# Planungsdialog Südschnellweg

12. Sitzung am 20.06.2018

Begehung des Westbereichs

## Ergebnisprotokoll

Kartendaten ©2018 GeoBase-DE/BKG (©2009), Google

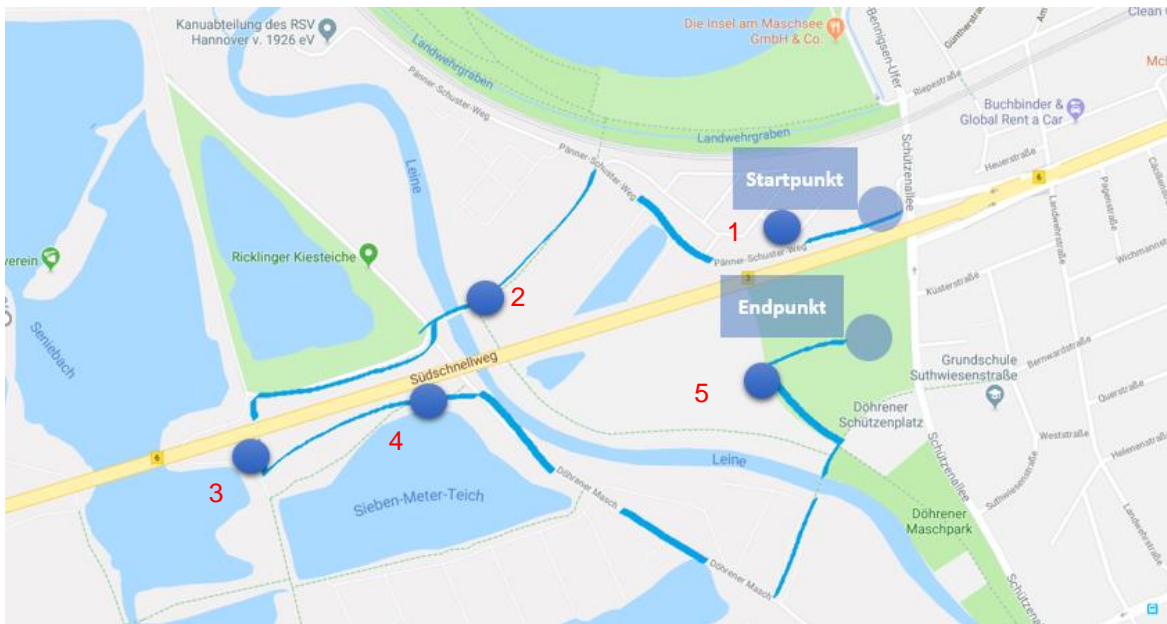
1. Durch die Verbreiterung des Südschnellweges und die Anordnung der Auf- und Abfahrtsrampen westlich der Schützenallee, kommt es zu einer deutlichen Verbreiterung der künftigen Trasse. Im Bauzustand wird dies durch die Anordnung der provisorischen Verkehrs-führung auf der Nordseite des SSW noch verstärkt. Hierzu ist bauzeitlich eine Verlegung des **Pänner-Schuster-Weges** nach Norden erforderlich. Kleingärten werden nach aktuellem Planungsstand an dieser Stelle nicht betroffen sein. Allerdings werden Gehölze für den Ausbau des Südschnellweges und auch für die Errichtung des Provisoriums weichen müssen. Der Verlust wird entsprechend ausgeglichen. Der Pänner-Schuster-Weg wird während und nach Abschluss der Baumaßnahme in seine Ursprungslage zurückverlegt und wieder vollständig nutzbar sein.

2. Westlich der Radwegequerung Döhrener Maschpark beginnt die Gefällestrecke des Südschnellweges, um die Schützenallee in der -1-Ebene (unterirdisch) queren zu können. Zudem müssen die Auf- und Abfahrtsrampen vom Südschnellweg zur Schützenallee von der Dammlage auf die 0-Ebene geführt werden. Durch diese höhenteknische Anpassung des SSW kann die Unterführung des Radwegs Döhrener Maschpark in ihrer jetzigen Form nicht bestehen bleiben, sondern müsste ebenfalls höhen- oder lagemäßig angepasst werden. Diese Unterführung des Südschnellweges wäre deshalb nur mit erheblichen zusätzlichen Kosten zu halten. Folgende Möglichkeiten werden geprüft:

- a. Wiederherstellung einer Unterführung in vorhandener Lage. Aufgrund der tieferen Lage würde die Unterführung teilweise im Grundwasser liegen und müsste dementsprechend konstruiert werden. Eine Unterführung wäre annähernd 50 m lang (im Vgl. zu heute: ca. 15-20 m). Die soziale Verträglichkeit und die damit verbundene künftige Frequentierung einer solchen Unterführung ist daher nach Ansicht der Landesbehörde durchaus fraglich.

- b. Eine Verlegung der Radwegequerung weiter nach Westen zur Vermeidung der Eingriffe in das Grundwasser hätte einen größeren Eingriff in die südlichen Sportflächen zur Folge. Zudem würde auch in diesem Fall eine lange und dunkle Unterführung entstehen, deren Akzeptanz fraglich ist.

- c. Eine neue Brücke über die Bundesstraße führt ebenfalls aufgrund der langen Rampen zu hohen zusätzlichen Flächenverlusten der angrenzenden Sportflächen. Die Akzeptanz bei den Radfahrern dürfte aufgrund der hohen Steigung und langen Rampen begrenzt sein.

- d. Alternativ wurde geprüft, ob die direkte Wegeverbindung Döhrener Maschpark – Pänner-Schuster-Weg entfallen kann. Der Radverkehr würde auf die parallelen bestehenden Hauptrouten entlang der Leine im Westen und über die Schützenallee im Osten verlegt. Nach Auffassung der Landesbehörde sind die Alternativrouten grundsätzlich geeignet, den Radverkehr der Querung Döhrener Maschpark aufzunehmen. Diese Variante wird daher derzeit von der Landesbehörde präferiert und mit der Landeshauptstadt Hannover (LHH) diskutiert. Einige Teilnehmende des Planungsdialogs betonen, dass Sie die Überlegungen der Landesbehörde für einen Entfall der Querung gut nachvollziehen können.

3. Ähnlich wie die Brücke an der Hildesheimer Straße werden aktuell auch die **Brücken über die Leine** und die **Leineflutmulde** verstärkt. Dazu werden Konsolen aus Stahlbeton an der Brücke angebracht. Demnächst werden hier Stahlspannglieder eingezogen, um die Bauwerke durch eine sog. externe Vorspannung zu stabilisieren.

4. Der geplante Ersatzneubau der **Leineflutbrücke** wird künftig eine größere Länge aufweisen als die bestehende Brücke. Durch die Verbreiterung des Südschnellwegs und dem Ausbau auf der Südseite würde es zu einer Aufschüttung der sensiblen Uferbereiche kommen, wenn die aktuelle Länge der Brücke beibehalten würde. Durch die Verlängerung wird dies vermieden. Auch kann der bestehende Fahrradweg ohne Sonderkonstruktion erhalten bleiben. Als Nebeneffekt wird die Radwegführung dadurch deutlich harmonischer als aktuell im Bestand.

5. An der nördlichen **Badestelle des Sieben-Meter-Teiches** (Nacktbadebereich) diskutieren die Teilnehmerinnen und Teilnehmer der Exkursion unter Beteiligung der Badegäste den weiteren Flächenverbrauch durch den Ausbau der Straße (Verbreiterung des Südschnellweges nach Süden) und den zurzeit in der Planung enthaltenen straßenbegleitenden Radweg. Im Endzustand bleiben die Flächen der heutigen Liegebereiche Großteils erhalten. Es bleibt aber im weiteren Planungsverfahren noch zu erarbeiten, ob eine Kompensation der Nutzungsmöglichkeiten der durch die Verbreiterung des Südschnellweges betroffenen Flächen erfolgen kann.

6. Die **Sportstätten des FC Schwalbe von 1899 e.V. und des SV Niedersachsen Hannover-Döhren von 1909 e.V.** werden im Zuge der Ausbaumaßnahmen Teile der jetzigen Sportfläche verlieren. Ein Vertreter der Sportvereine erklärt, dass für einen verbandsgemeldeten Regelspielbetrieb bei den Sportflächen Mindestmaßanforderungen eingehalten werden müssen und daher ein guter Dialog und eine Abstimmung der zu erwartenden Eingriffe für die Vereine von besonderer Wichtigkeit ist. Erste Überlegungen von Vereinsseite sind bspw. die Reduzierung der bestehenden Grünflächen zur Trennung der Sportflächen für einen Flächengewinn oder eine Verschiebung und Umrüstung eines einzelnen Platzes auf Kunstrasenbelag, um eine ganzjährige Spielsaison zu ermöglichen (und dadurch insgesamt weniger Sportplätze zu benötigen). Die Landesbehörde begrüßt einen engen Austausch mit den Sportvereinen und ist für verschiedene Ideen an Kompensationsmöglichkeiten offen. Hier sollte gemeinsam mit dem Sportservice der LHH und dem Fachbereich Umwelt und Stadtgrün weiter diskutiert werden. Die Aufhebung der Querung Döhrener Maschpark könnte zudem weitere Flächenpotentiale generieren.
